GR-50

GUITAR SYNTHESIZER

SERVICE NOTES

CHANGE INFORMATION (変更案内)

変更 1

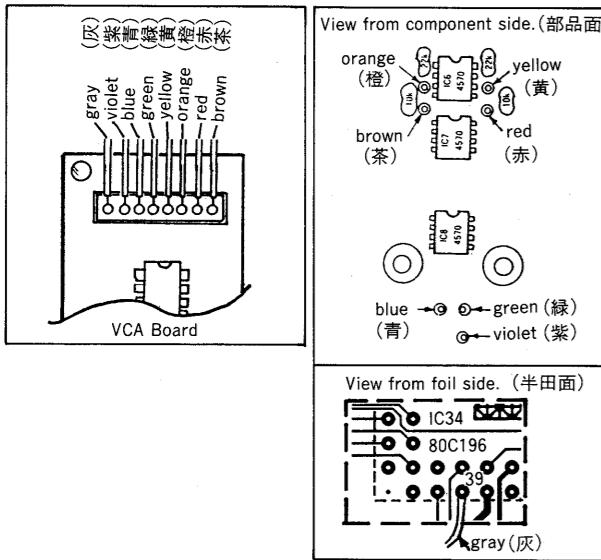
Wiring of VCA Board
VCA基板のワイヤリング

変更 2

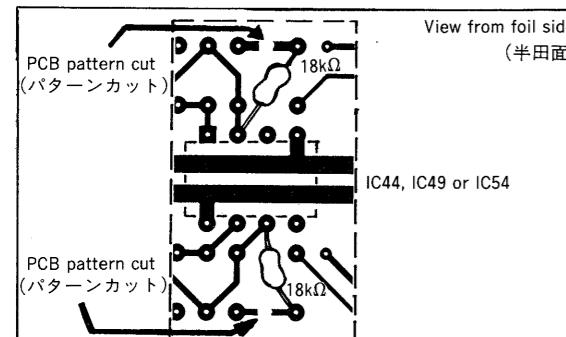
PCB pattern cut and resistor added
(the foil side of IC44, IC49 and IC54)
IC44, IC49, IC54裏、パターンカット、抵抗半田付け

●(R201,R301,R401,R501,R601,R701 = 27kΩ) の場合

●(R201,R301,R401,R501,R601,R701 = 18kΩ) の場合
No modification
(パターンカット、抵抗裏付けは無し)

Assy 7922912000
(pcb 2292364300)

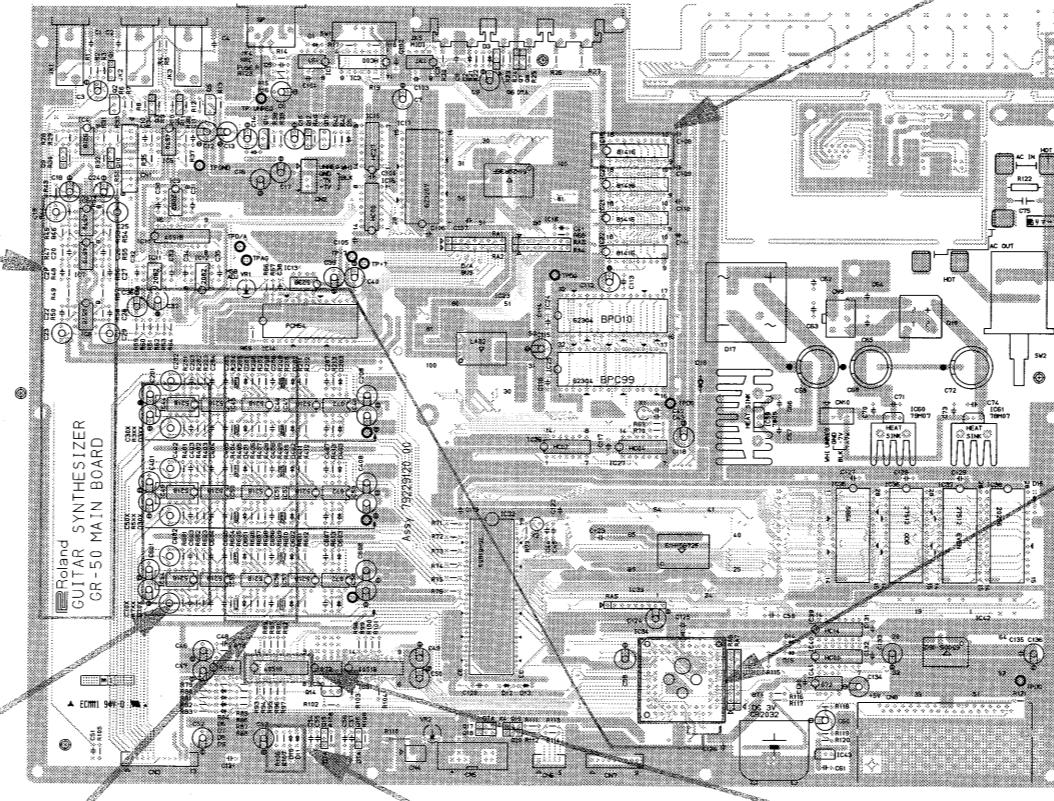
Reason : To accommodate the following modification.
(VCA Board, surface mounting parts, PCB pattern cut etc.)

Regarding Main Boards (Assy 7922912000) :
The following modification (pcb pattern cut, jamper, surface mounting parts) has been taken.

変更 7

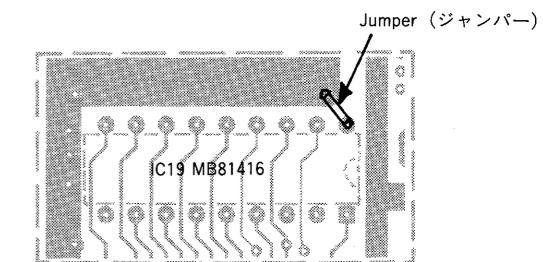
Jumper added (between IC19 pin 18 and GND)
IC19 18番ピンとGNDをジャンパーで接続

変更 6

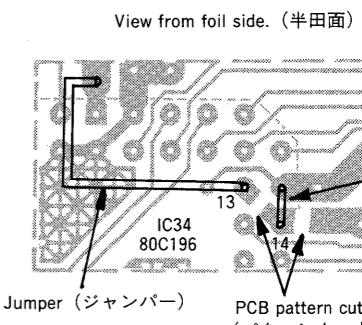
Jumper added and PCB pattern cut (IC34 pins 13 and 14)
IC34 13番ピン、14番ピンをパターンカット、ジャンパー追加

変更 3

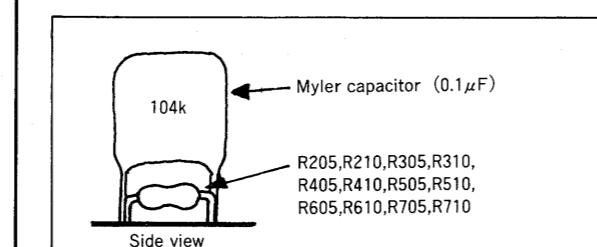
Myler capacitors (0.1μF) added
(They has been mounted as shown below.)
R205,R210,R305,R310,R405,R410,R505,R510,R605,R610,
R705,R710に並列にポリエスチルコンデンサ (0.1μF) が追加。

Fig.A

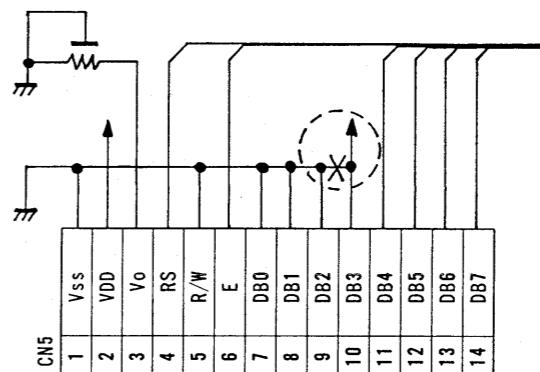
- MAIN BOARD
 - Pulling up pin 10 CN5, LCD connector
(GND to +5V) (Refer to Fig.A and B.)

Reason: The LCD will misread or display nothing when it is affected by static electricity. This modification, together with the improved software, cures the problem.

- * This modification is not a mandatory unless the unit shows the problem. Exceptions are as follows.
- * This modification must be applied to Main board of SN Z993300 and below with ones of Ver.1.12. Also see "Change Information, ROM Software Revision."

Fig.B

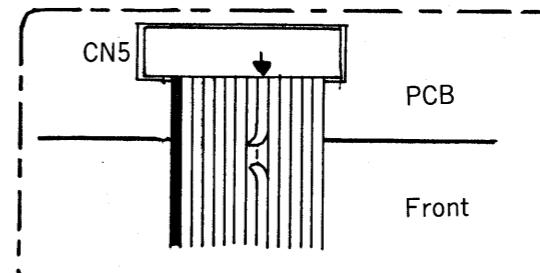
--- Modification --- (See Fig.B.)

- * Cut 9th cable from the blue (6th from the opposite end).
